TECHNISCH BULLETIN

LTB00477v3

Deze TSB vervangt TSB LTB00477v2/2012 d.d. 20 augustus 2012. De vorige uitgave moet worden

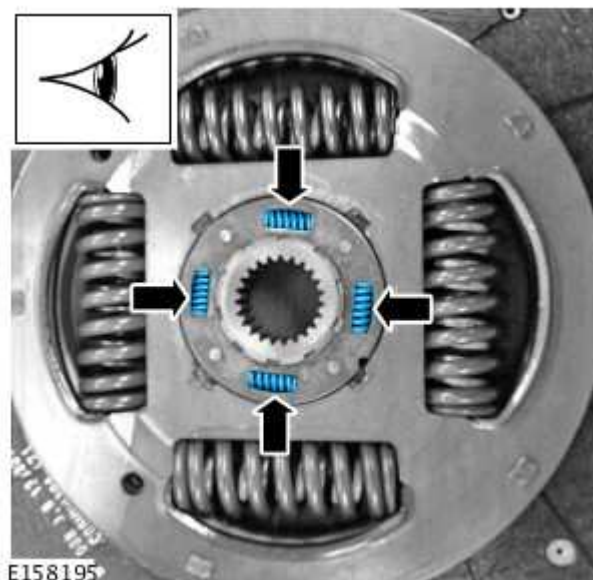
1. Verwijder de koppelingsschijf en drukplaat (zie TOPIx Werkplaatshandboek, sectie 308-01).
2. Controleer de koppelingsschijf op tekenen van schade aan de drukring.
 1. Beschadigde of ontbrekende drukring.
 2. Drukring op juiste locatie.

Pijlen geven de plaats van de veren van de hoofddemper aan, zoals weergegeven in afbeelding E158194.

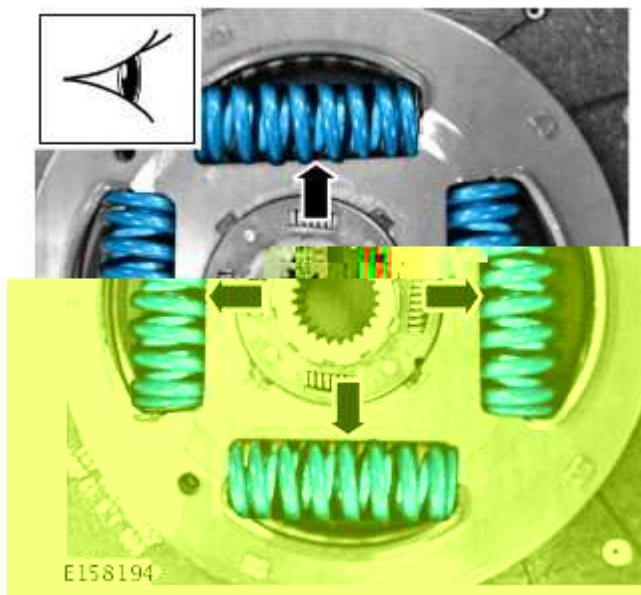
4.  **N.B.: Als een van de veren van de hoofddemper is gebroken, moet de koppeling worden vervangen.**
